改善箇所説明図

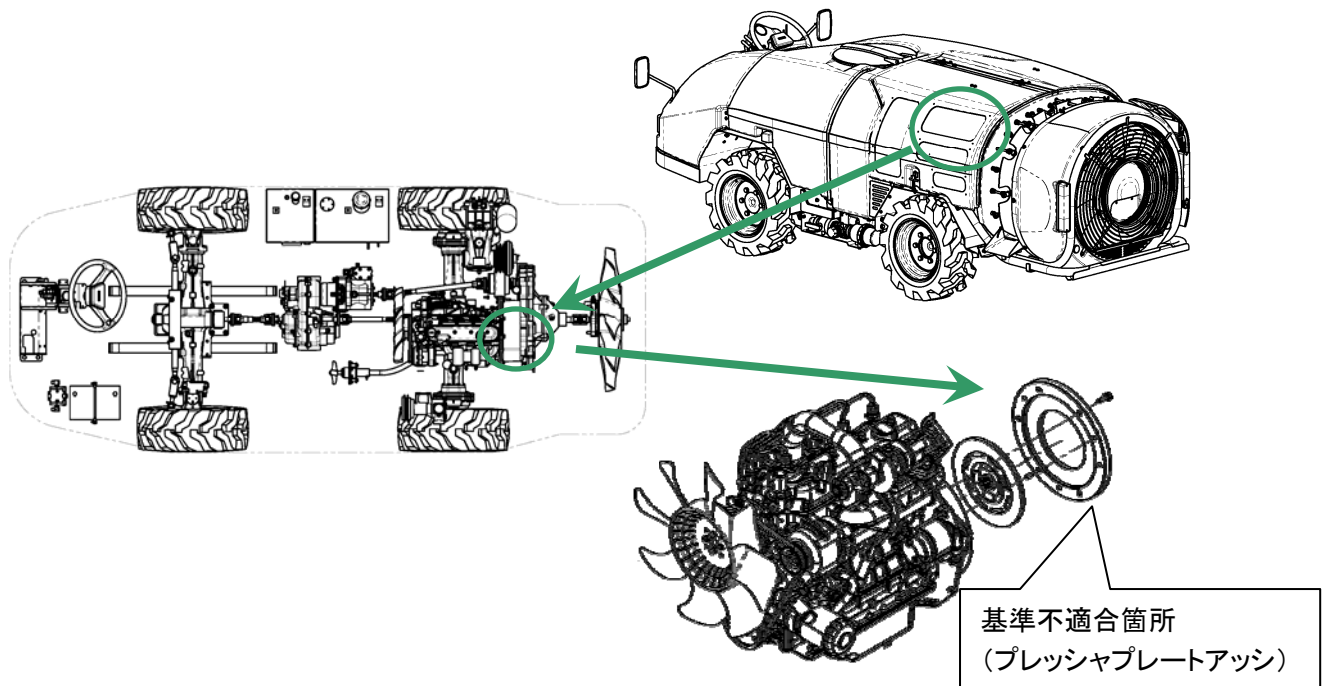
農業用薬剤散布車の動力伝達装置において、原動機の動力を伝達するプレッシャプレートの取付方法が不適切なため、原動機の動力をクラッチディスクのトーシヨンスプリングにより十分に緩衝できず、クラッチディスクが破損する場合がある。そのため、原動機の動力を伝達できず、走行不能となるおそれがある。

改善前	改善後
原動機 フライホイール クラッチディスク プレッシャプレートアッシ ・プレッシャプレート ・六角ボルト	クラッチディスク プレッシャプレートアッシ ・プレッシャプレート ・スプリングホルダ ・圧縮コイルバネ ・六角穴付ボルト <u>改善措置の内容</u> 全車両、プレッシャプレートアッシを対策品に交換するとともに、クラッチディスクを新品と交換する。
